Žiadosť Mesta Košice o stanovisko k umiestneniu kontajnerov na ul. Škultétyho

Dôvodová správa k žiadosti Mesta Košice o stanovisko k umiestneniu kontajnerov na Škultétyho ulici

Umiestnenie kontajneroviska na Škultétyho ulici
- stanovisko

Situácia s vyznačením umiestnenia kontajneroviska

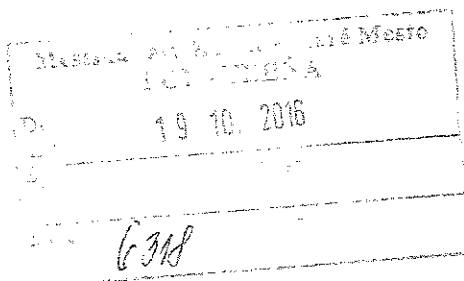
Návrh umiestnenia uzamykateľného kontajneroviska na parc. č. 3812/210, k. ú. Huštáky, nie je v kolízii s návrhom rozšírenia zóny plateného parkovania spoločnosťou EEL. Umiestnenie kontajneroviska pre 6 ks kontajnerov akceptujeme za týchto podmienok:

- kontajnerovisko umiestniť tak, aby nezasahovalo do existujúcich parkovacích stojísk
- posuvnú bránu so spevnenou plochou pre vstup orientovať k vozovke Škultétyho ulice
- v max. miere zachovať vzrastlú zeleň
